「第15準備書面」における誤った理解（47-53ページの記述）

と J E A C 4 2 0 6 における破壊靭性評価の根本的欠陥

井野博満

名古屋地裁高浜1・2号機運転期間延長取消訴訟 意見書

図1 関西電力「高経年化技術評価報告書（30年目）」（2003年12月）記載の図

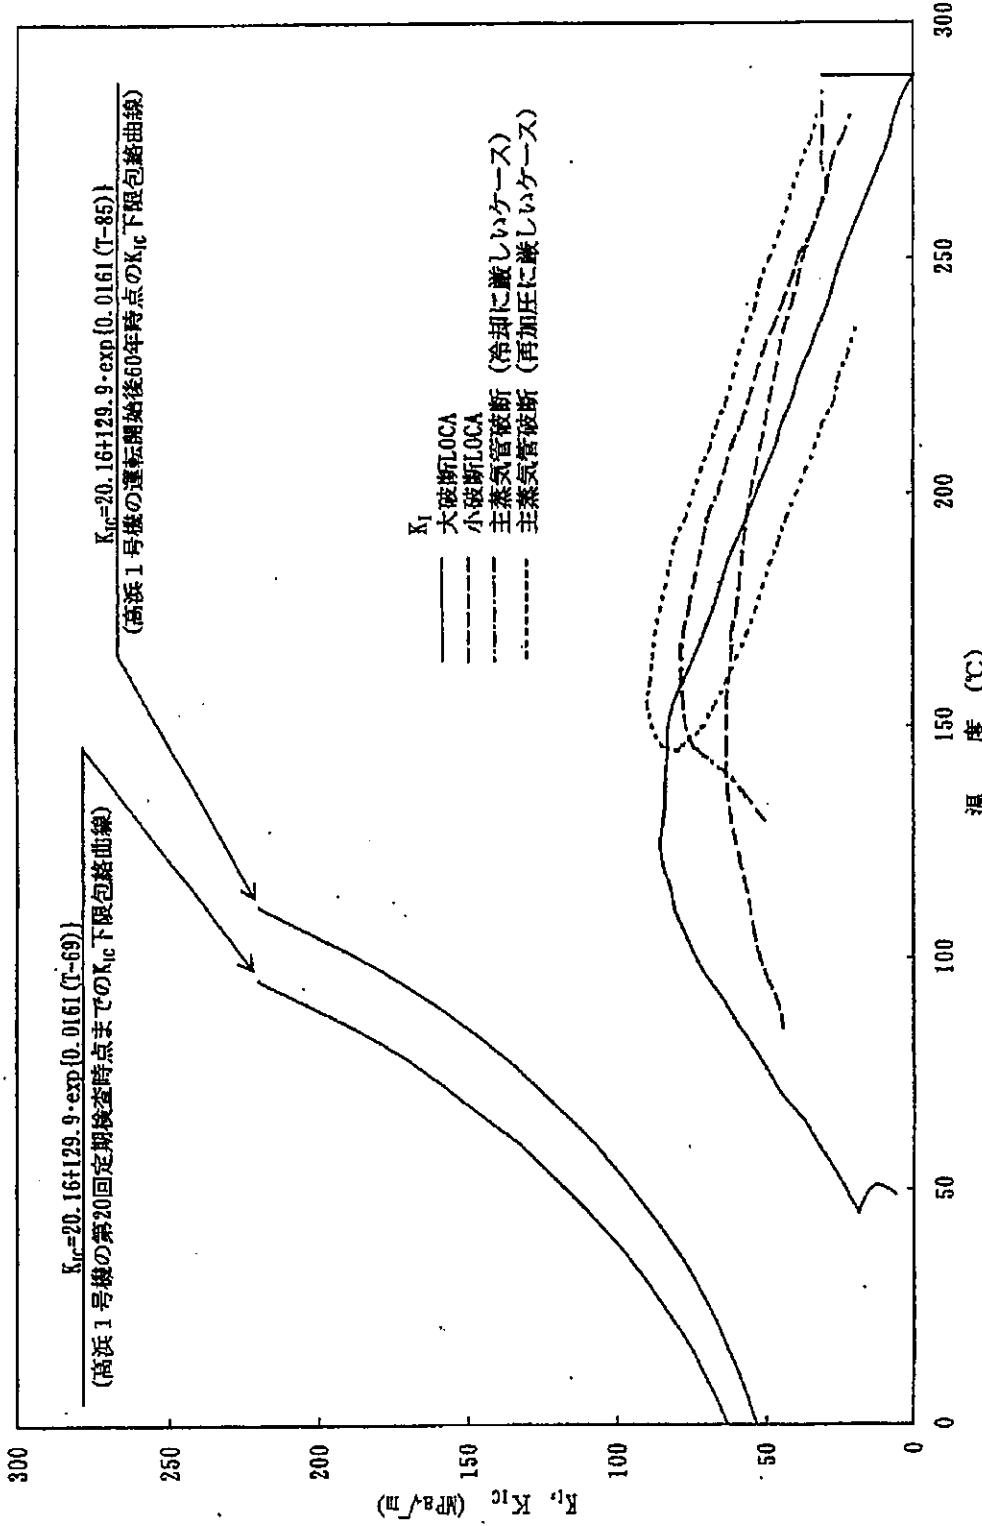
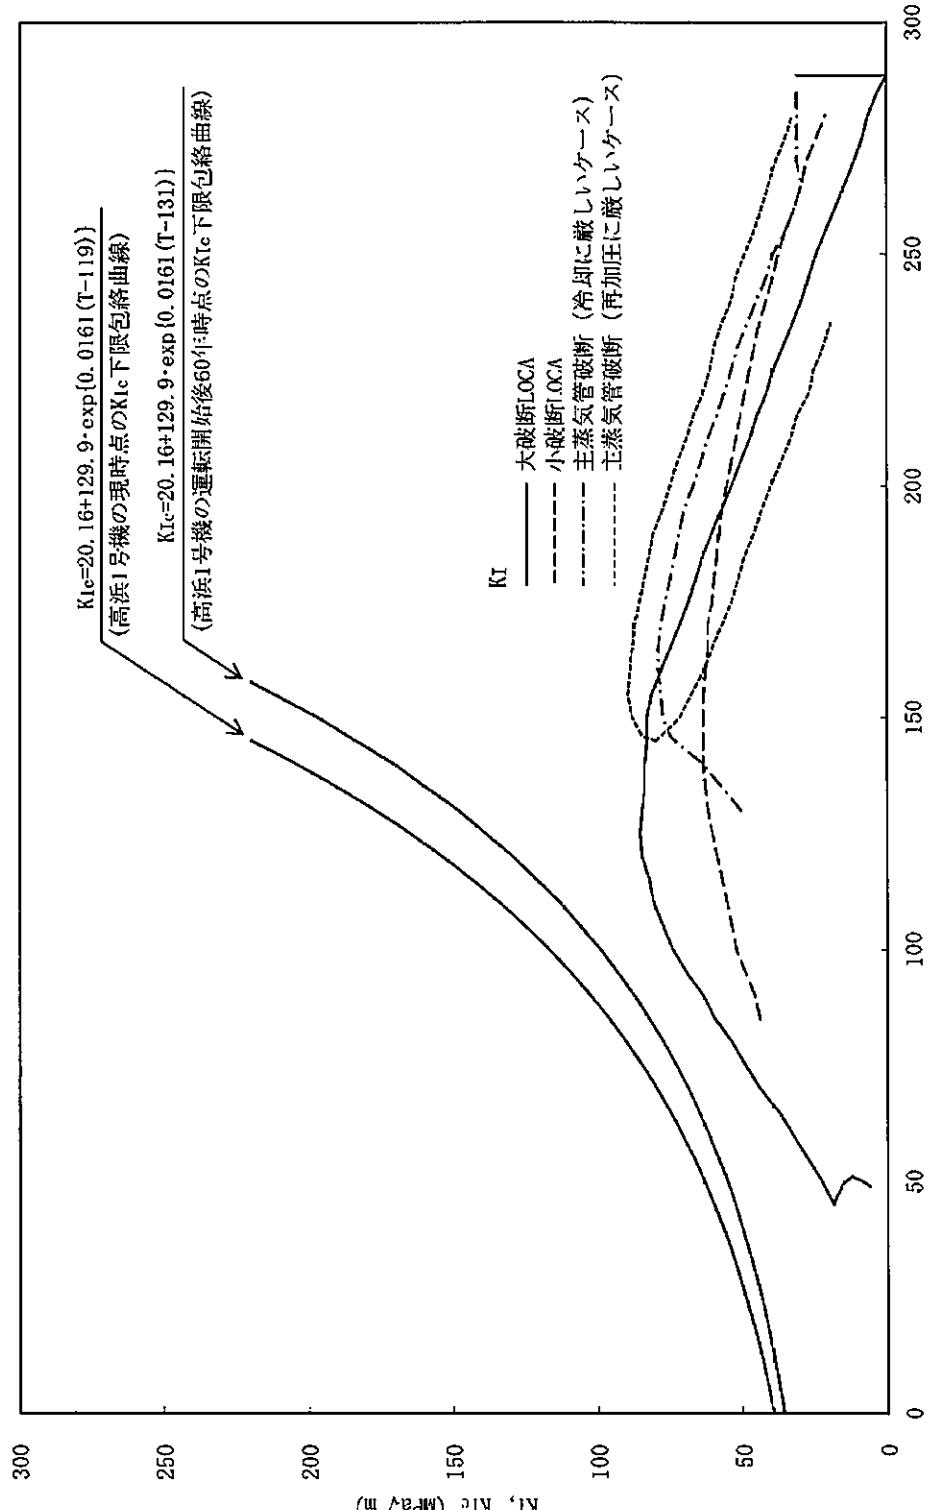
「高浜1号機高経年化技術評価報告書」（30年目）（関西電力、2003年12月）および「高浜1号機高経年化技術評価報告書」（40年目）（関西電力、2015年4月）における圧力容器の破壊靱性評価は、日本電気協会規格JEAC4201とJEAC4206にもとづいて実施されている。それらの報告書において、破壊靱性曲線は、それぞれ図1および図2のように示されている。それらの図を見ると、運転開始後60年経過後の破壊靱性予測曲線は、図1および図2において大きく異なっている。その違いを視覚的に明示するために同じ図面に描きこんだのが図3である。

に示す形になると仮定されており、破壊靱性値の測定結果からパラメータ T_p を決めるとしている。図1および図2に示されているように、その値は、それぞれ $T_p=85^\circ\text{C}$ および $T_p=130.9^\circ\text{C}$ と求められている。精度の高い予測であれば、両者はおおむね一致するはずであるが、その違いはあまりにも著しい。

「イ 第4回監視試験のデータによる照射脆化予測曲線がそれより前のものと比較し約22°C上方へシフトしたことや、破壊靱性予測曲線について、30年目予測より40年目予測の方が余裕が減少していることは、マージンの設定値がより保守的に変更されたからに過ぎず、これがJEAC4201の問題点であるとする原告らの主張には理由がないこと」(p. 52, I. 7-11)

「・・・、JEAC4201は、マージンの設定値がより保守的に変更されていることから、照射脆化予測曲線が以前の評価結果に比して上方にシフトし、破壊靱性予測曲線が以前の評価結果に比して余裕が減少しているというものに過ぎない」(p. 53, I. 13-17)。この主張は次節以下で述べるように間違っている。

国の主張では、30年目評価と40年目評価の違いは、評価が安全側になるように用いる規程をより保守的になるように改訂したためで、JEACの規程に何ら問題があることを示すものではないというのである。

図4の左側の曲線の ΔT_0 は 106.6°C であり、30年目評価の $\Delta T_0 = 85^\circ\text{C}$ より約 22°C 大きくなっている。これはその後に得られた高照射領域の脆性遷移温度測定データを入れ込んで脆化予測式を改定した（反応速度式の係数を手直しした）効果である。しかし、問題は、40年目評価での破壊靱性予測曲線は、それでは説明できない低い破壊靱性予測曲線だということである。これは予測を超える悪い破壊靱性値が第4回監視試験で得られた結果であり、けっして規程の変更に帰すことはできない差異である。

のことから結論されることは、30年目評価と40年目評価の大きな違いは、30年目評価後に得られた2種類の観測データ、すなわち、予測を超える高い脆性遷移温度および低い破壊靱性値によるものである。JEAC4201 の改訂は、そのうちの脆性遷移温度の新しいデータ（高照射領域のデータ）を取り入れた変更だったが、それでは不十分だったのである。

規程を変えたから30年目と40年目評価に違いが出たのではなく、その逆である。高照射領域で想定外の悪いデータ（=高い脆性遷移温度の観測）が得られたので規程を改訂したのである。だが、それだけでは規程の重大な欠陥を補うことはできなかったのである。

図3 同じ60年後の予測を比較した図

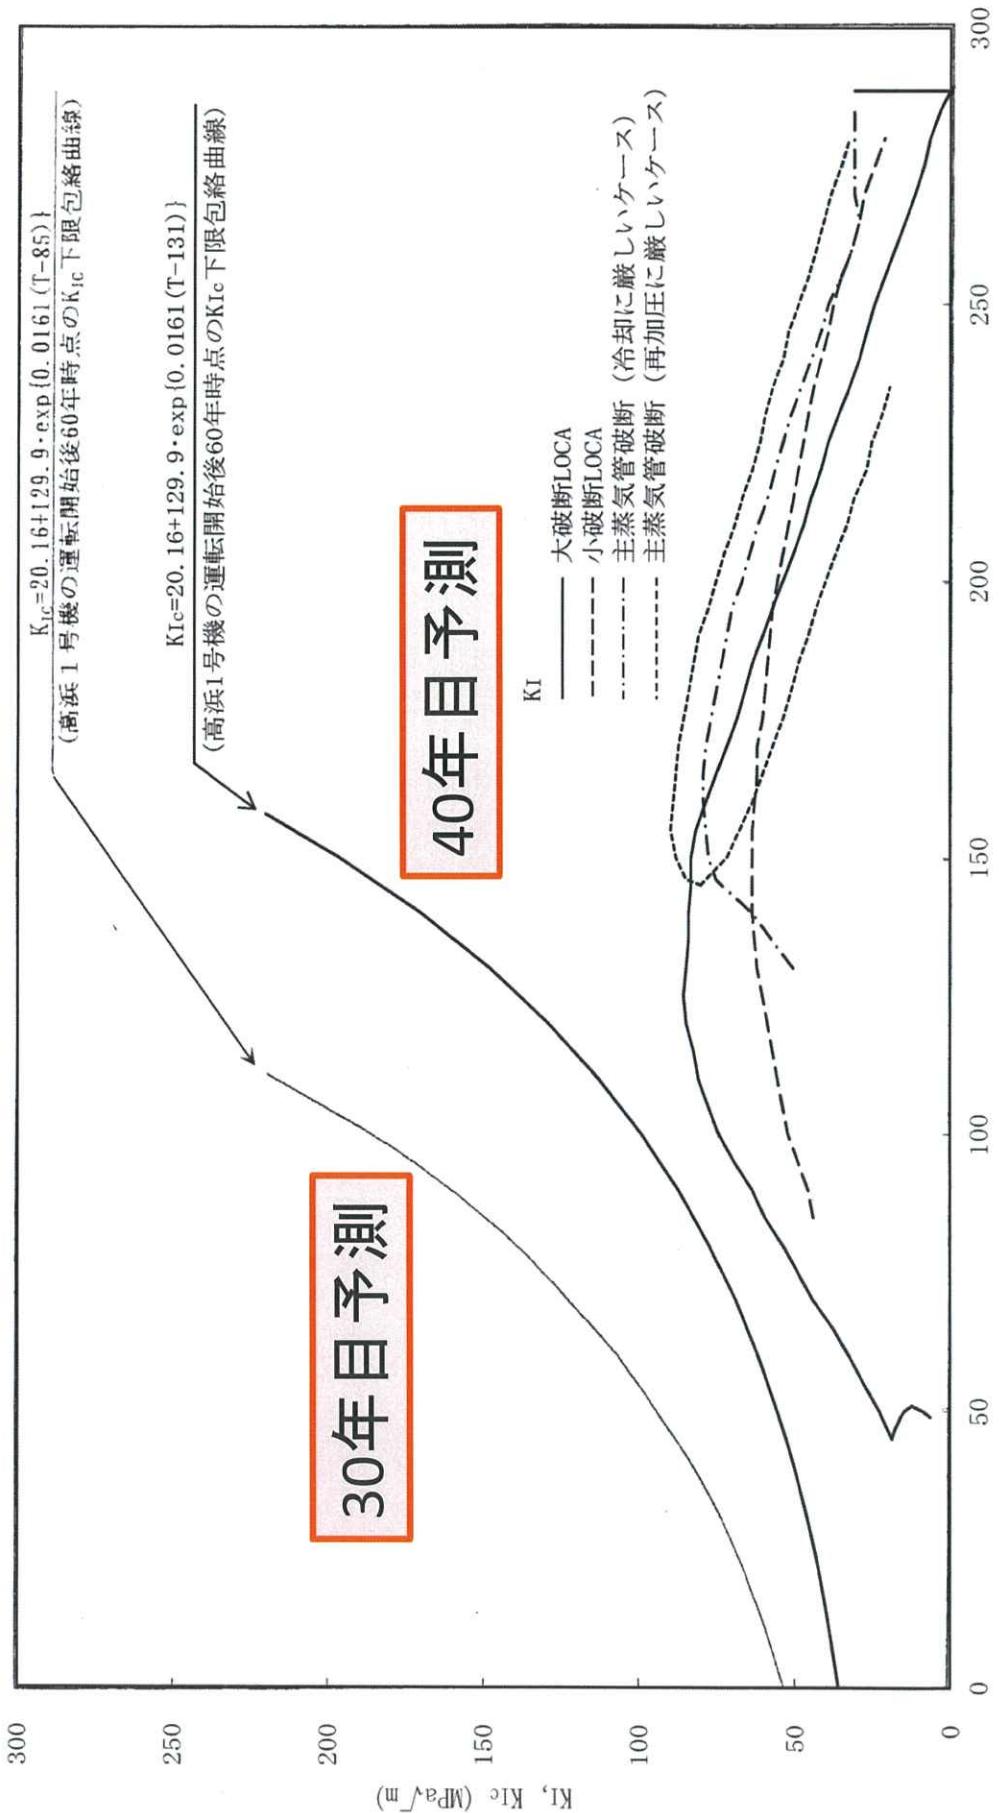
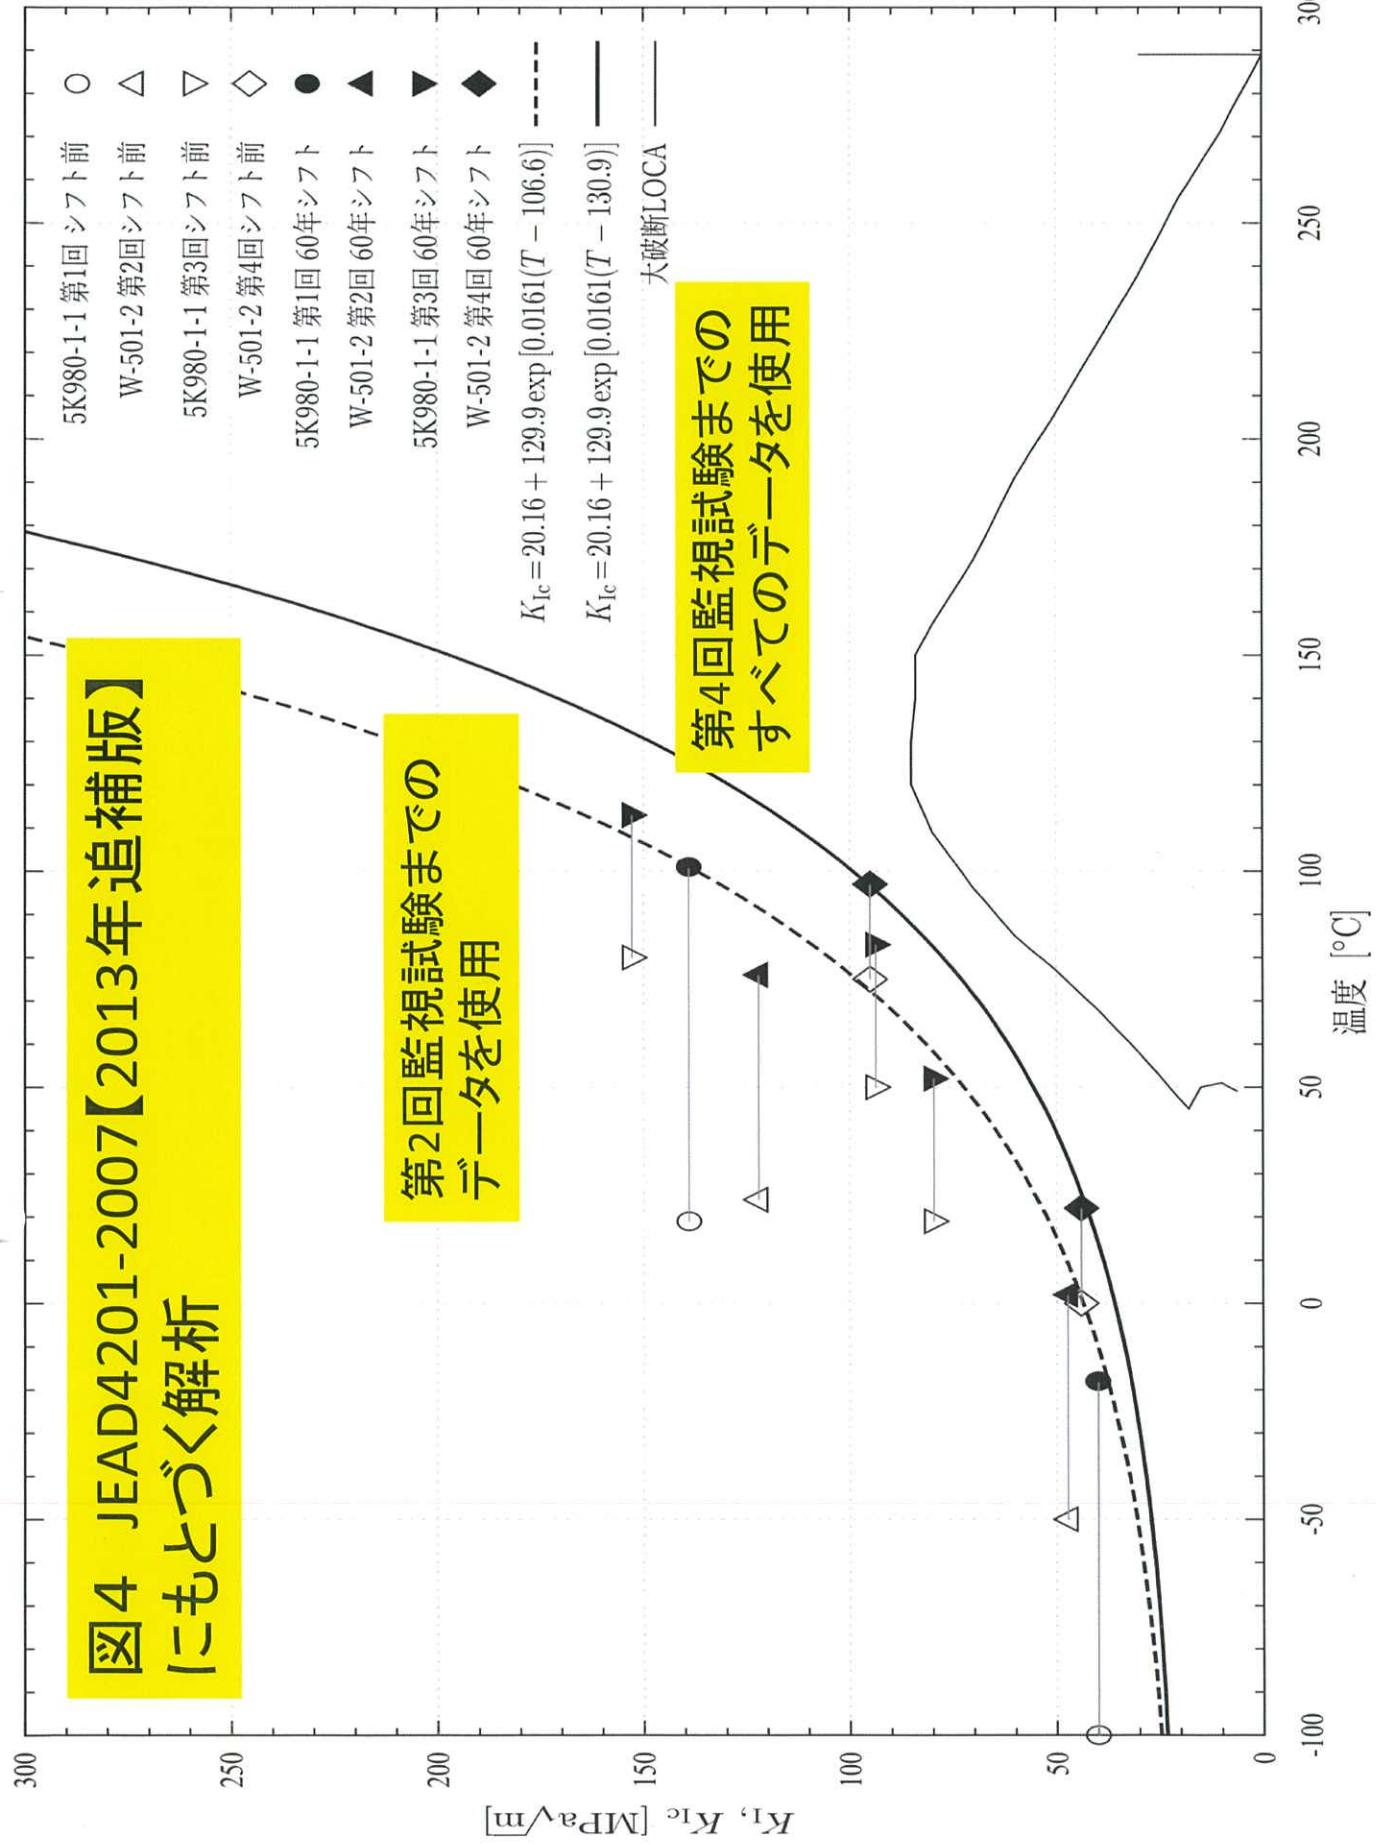
ところで、30年目評価で得られた破壊靱性曲線は第2回監視試験までの結果を用いて作成されたものであるという。そこで、表1と同じ解析を第2回までのデータを用いておこなえば、用いた規程は同じ JEAC4201-2007【2013年追補版】であるから、規程を変えたことによる違いは消去されることになる。その結果が図4の左側の曲線で、第2回までのデータ点をすべて下限包絡するような曲線を描いてある。この曲線の ΔT_0 は 106.6°C であり、40年目評価の 130.9°C よりはるかに低い値である。

図6 玄海1号炉破壊靭性曲線解析プロセス

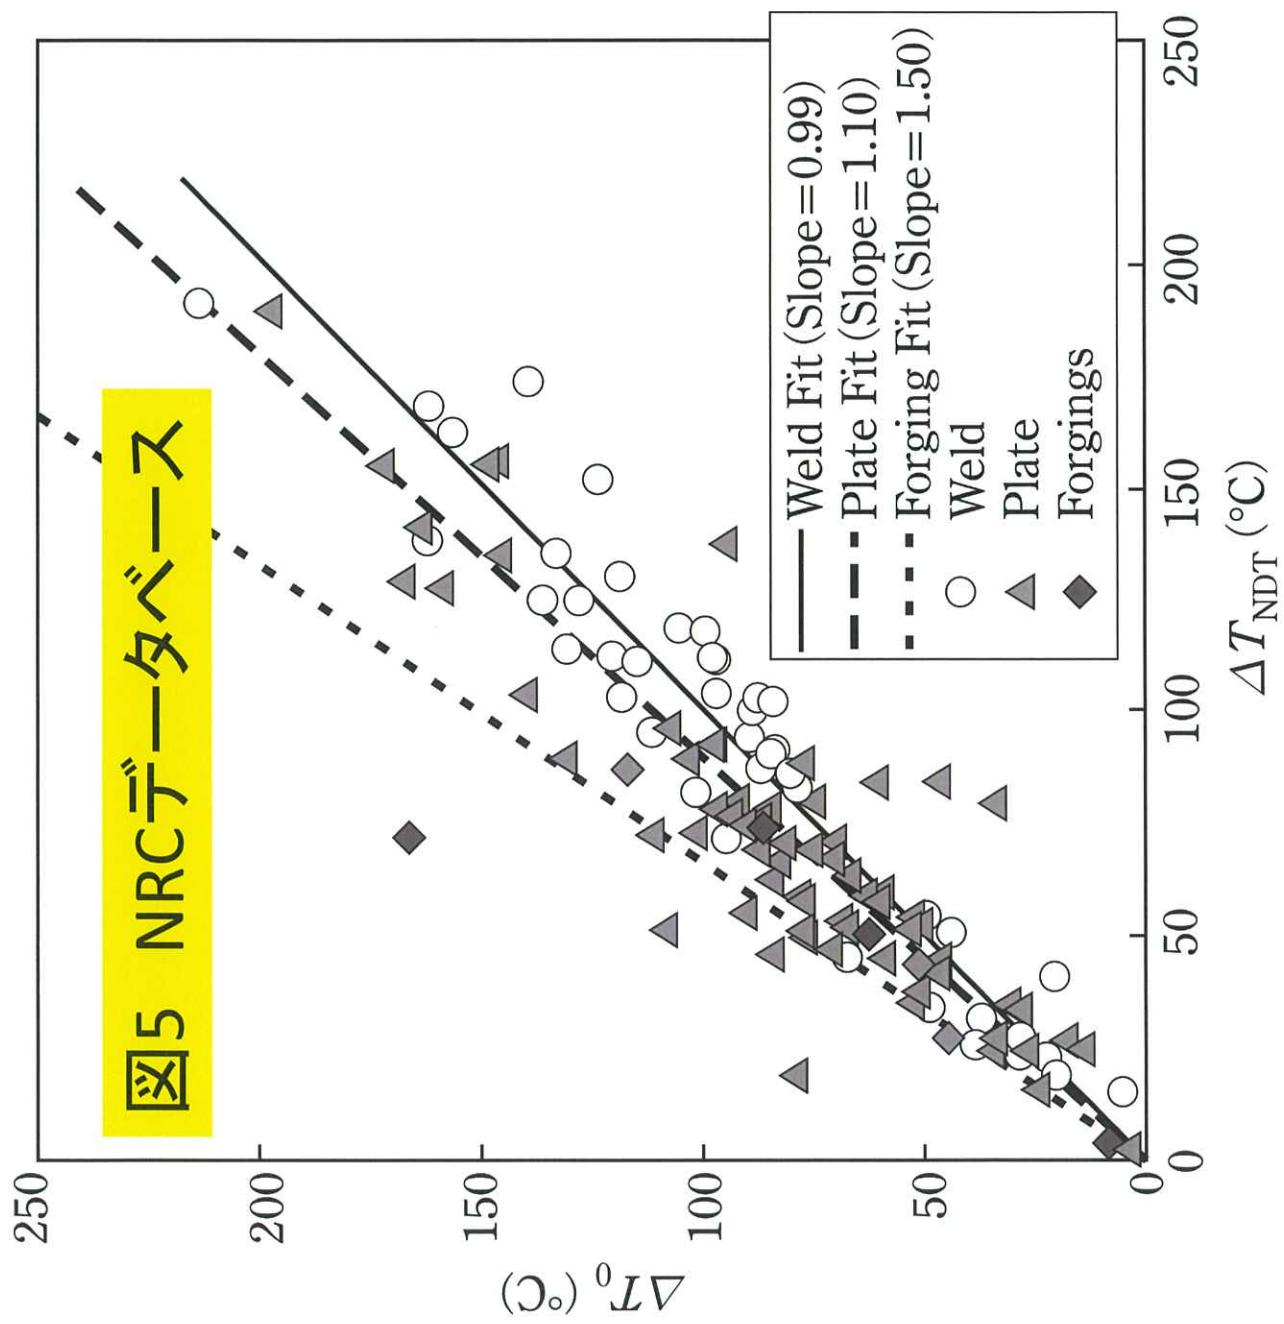
図6は、九州電力が高経年化意見聴取会に提出した玄海1号炉の破壊靱性遷移曲線 (K_{IC} 曲線) とその基礎となるデータ点を示したものである(九州電力:第10回高経年化意見聴取会資料6、2012年3月14日)。図6に描かれている曲線は、開示されたデータ点をすべて下限包絡するように決められている。この図のデータ点をよくみると、下限包絡線を決めているのは、最新の第4回のデータ点であり、それら4点は包絡曲線の近くにあることが見て取れよう。図中で温度シフト量がもっとも小さいデータ点が第4回データである。それに比べ、それ以外の多数のデータ点はすべて曲線の左上方にある。実は、この玄海1号炉だけでなく、筆者が知り得た範囲で検討した美浜1号、2号、伊方2号はいずれも照射量の大きい最新のデータ点が、下限包絡線を決めていることがわかった(井野博満:「原発の経年劣化—中性子照射脆化を中心にー」、『金属』Vol. 83 (2013), No. 2-4)。高浜1号炉においても同じく第4回監視試験データが下限包絡曲線を決めていることはすでに見たとおりである。これらの事実は、偶然とは考えにくく、上述したようにシフト量が足りないことが原因だろうと考えられる。
